# APLIKAČNÍ POZNÁMKA

EMS-3712\_problémy s konektory

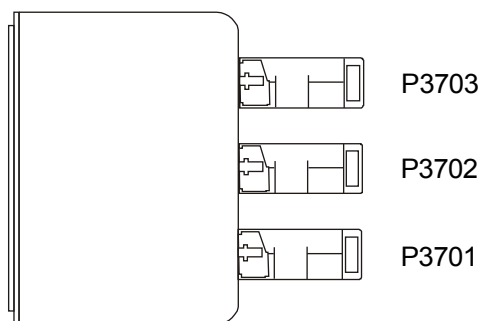
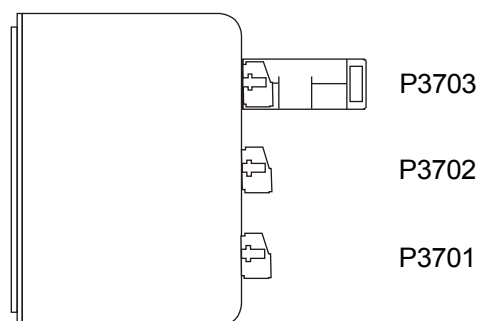
U kombinovaných přístrojů řady 3712 byl zjištěn problém s kontakty u kabelových konektorů P3701 a P3702 (výrobce Weidmüller, Německo), které mají za následek chybné zobrazení údajů. Chyba se projevuje občasným zobrazením nízkých nebo vysokých hodnot popř. dochází ke krátkodobému výpadku zobrazením [- - -] na displeji. Příčinou je plastový překryt konektoru, který působí velkou pákou na konektor, a tím dochází vlivem vibrací (pohybu přívodních vodičů) k rozvolnění kontaktů v kabelovém konektoru.

## PŘED

## PO

**Firma TL elektronik s okamžitou platností žádá všechny uživatele o odstranění plastových krytek z konektorů P3701 a P3702 a zajištění přívodních vodičů tak, aby nepůsobily na konektory ve svislé ose ! Z konektoru P3703 (komunikační konektor), pokud je zapojen tento plastový překryt neodstraňujte !**

Pokud by údaj o naměřených hodnotách byl i nadále nesprávný, žádejte u firmy TL elektronik dodání nové sady konektorů obj. č. TL-3712\_cct. V objednávce uveďte výrobní číslo přístroje.
